BICIAN PLAN COMUNALE di CORMONS

Pareri, osservazioni e ulteriori indicazioni

Redazione del Biciplan comunale di Cormons (art. 9, L.R. 8/2018)
CUP: C32C21001520006 – CIG: Z27330947D

8/09/2023

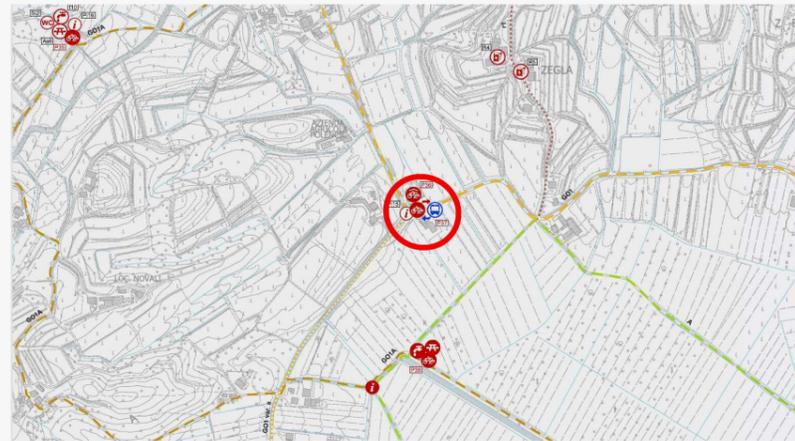
Il percorso attualmente pianificato nella zona della Subida denominato "GO1 dir. e", si stacca dalla SR 409 (Via Subida) all'altezza della Chiesa del Cristo della Subida, per poi proseguire in direzione est verso il confine comunale con Capriva del Friuli e di San Floriano del Collio.

Nell'ambito di tale valorizzazione si chiede la possibilità di valutare l'implementazione della pianificazione della rete ciclabile con un tratto in direzione nord/est – sud/ovest di collegamento all'itinerario ciclabile "anello della pianura del Preval" come da rappresentazione grafica sotto riportata.

| 5 | Comune di Cormons – Servizio Urbanistica ed Edilizia Privata | "[...] si chiede la possibilità di valutare l'implementazione della pianificazione della rete ciclabile con un tratto in direzione nord/est – sud/ovest di collegamento all'itinerario ciclabile "anello della pianura del Preval" [...] dall'it. cicl. GO 1 dir e del monte Quarin e colle della Croce | <u>non accolta</u> Seppur interessante come collegamento, esso presenta delle criticità per la morfologia del terreno, che non ne consentirebbe un uso ciclabile per tutti. Il tracciato proposto interessa un pendio abbastanza acclive, dove non esistono già strade bianche e dove non è possibile ottenere pendenze accettabili per un itinerario ciclabile adatto a tutti, se non attraverso modifiche importanti del versante, in contrasto con i principi generali del piano e delle linee guida regionali per la redazione dei biciplan (limitazione consumo di suolo), nonché in contrasto coi vincoli ambientali (presenza di aree boscate). |
